Naše zn. 16091/2025-SŽ-SSZ-OVZ

„Rekonstrukce výpravní budovy v žst. Cheb“

Vysvětlení, změny a doplnění zadávací dokumentace č. 6

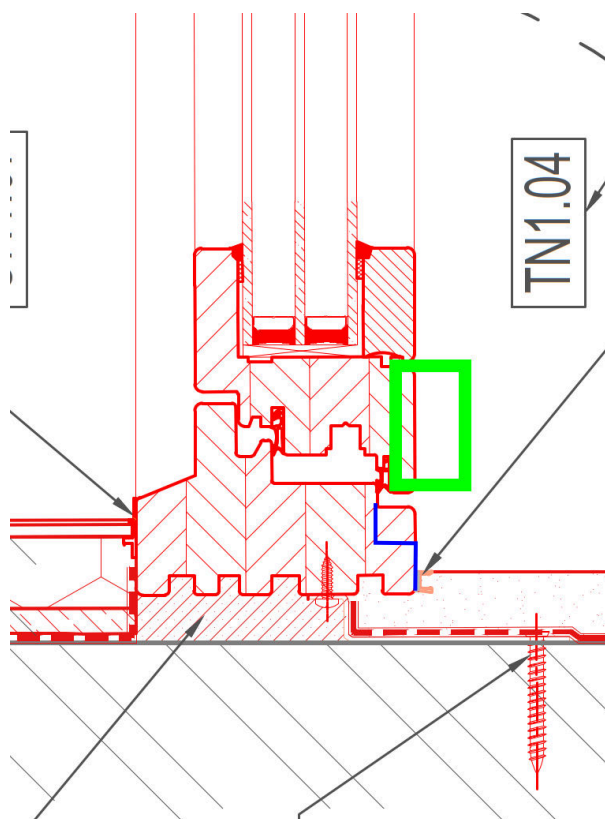
3. **Vizuální replika interiéru** (viz Nově osazovaná vnější okna budou opatřena tepelně-izolačním trojsklem. Okenní rámy budou dřevěnými replikami původních oken. Na str. 3 v PD v dokumentu 501 Technická zpráva oken V01) – při použití skrytého kování a požadavku na otvíravě-výklopné okno vzniká přiznaná funkční spára, která neodpovídá původnímu řešení lištování interiérové strany. Požadavek na vizuálně věrnou repliku interiéru je proto v rozporu s funkčním provedením.

3) *Vizuální replika interiéru – pro potřeby ocenění / zpracování cenové nabídku uvažujte toto řešení, které je zvýrazněno modrou a zelenou barvou:*

4) *Vizuální replika obecně - jedná se pouze o vizuální repliku, ne repliku technického řešení. Budou použita trojskla viz detail u bodu č.3.*
